Allegato 2

Note al documento “Risposte alle osservazioni relative allo studio di valutazione previsionale di impatto ambientale da parte del Consorzio Industriale” di gennaio 2021, nell’ambito dell’istanza di PAUR per la realizzazione di un polo tecnologico per la produzione di biometano avanzato in Pozzilli (IS)

Pescara, 19/02/2021

ALLEGATO 10. ZOOM DELLA MAPPA DEL 98° PERCENTILE SU BASE ANNUA DELLA CONCENTRAZIONE DI PICCO DI ODORE IN OU/MC NELL'IPOTESI DI BIOFILTRI COME SORGENTI PUNTUALI

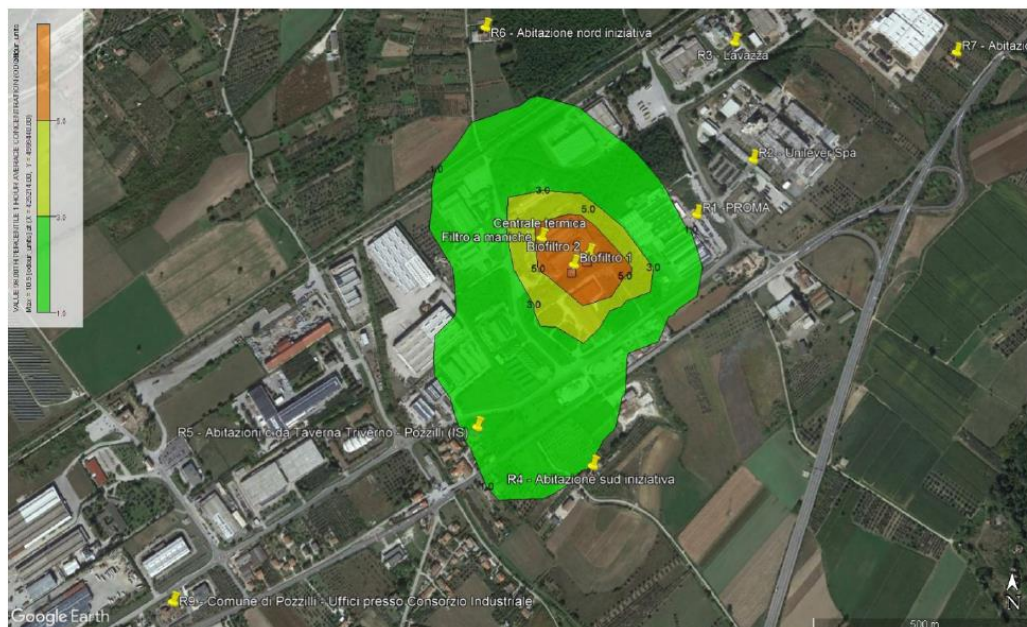
Inoltre lo studio presentato dal proponente afferma che la modellazione dei biofiltri come sorgente volumetrica è cautelativa, cioè a favore di sicurezza perché sovrastima i risultati rispetto alla modellazione come sorgenti puntuali, ma dai risultati riportati nei grafici ciò non parrebbe completamente vero.

Nella legenda dei grafici stessi è riportato che il valore massimo del 98° percentile in termini di concentrazione di picco di odore, che in entrambe le modellazioni cade nel punto di coordinate X: 425214 e Y: 4595440, ma con i seguenti valori:

Allegato 10, modellazione sorgente puntuale: max **18,1 ou_E/m³**

Allegato 12, modellazione sorgente volumetrica: max **10,5 ou_E/m³**

Quindi, nel punto di coordinate X: 425214 e Y: 4595440, e ovviamente anche nei punti adiacenti, la modellazione con sorgente volumetrica porterebbe a sottostimare l'impatto odorigeno. E si noti che il punto di valore massimo del 98° percentile in termini di concentrazione di picco di odore è all'interno del sito del proponente, ma si trova a soli 25 metri dalla recinzione dell'impianto AER94.

Confrontando le isoplete nei due casi (allegato 10 e allegato 12) è evidente come la modellazione dei biofiltri come sorgente volumetrica restituisca valori di concentrazione di picco di odore più severi nell'area vasta rispetto alla modellazione come sorgenti puntuali, ma sembrerebbe che a ridosso delle sorgenti avvenga il contrario.

Sarebbe stato interessante, sebbene non richiesto dalla Linea Guida della Regione Lombardia, riportare anche le isoplete di valori pari a 10, 15 OU_e/m^3 , in modo da valutare meglio il fenomeno a ridosso delle sorgenti, e dei recettori più vicini.

Tralasciando quanto già esposto circa la modellazione dei biofiltri, circa la tipologia dei dati meteorologici usati, e valutando comunque i risultati presentati ciò che emerge in entrambi i grafici degli allegati 10 e 12 è che una buona parte del sito di proprietà del recettore AER94 è all'interno dell'area arancione sottesa dell'isopleta di valore 5 ou_E/m³, cioè in condizioni in cui il 90-95% della popolazione percepisce l'odore.

In nero è stata evidenziata la parte del sito di AER94 che presenta un valore del 98° percentile in termini di concentrazione di picco di odore **maggiore di 5 ou_E/m³**
